# Produktinformation

## Cross & Prio - Nyt navhylster/Ny akselbøsning

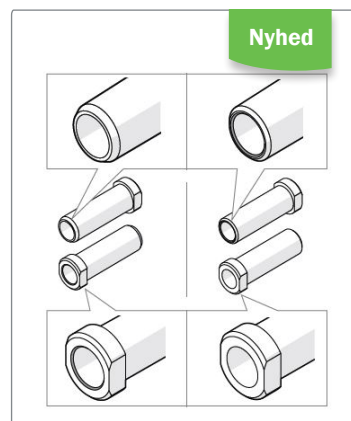
Vi foretager løbende opdateringer og forbedringer på vores produkter. Derfor har vi ændret navhylstret/akselbøsningen til vores Cross og Prio kørestole, så det/den nu har en coating, der gør overfladen hårdere. Dette medfører en ændring i bøsningens farve. Desuden er der lavet en ændring på navhylstrets/akselbøsningens indvendige kant, så tolerancen er gjort mindre.

Ny coating, der gør overfladen hårdere, farver bøsningen i en brun-gylden nuance.

Til venstre ses den nye bøsning, til højre den gamle.

Varenavn	Beskrivelse	Udgået varenr.	Nyt varenr.
Navhylster/akselbøsning	Benyttes til Cross og Prio	20024	20537
<b>Gælder fra</b>		Uge 1 2024
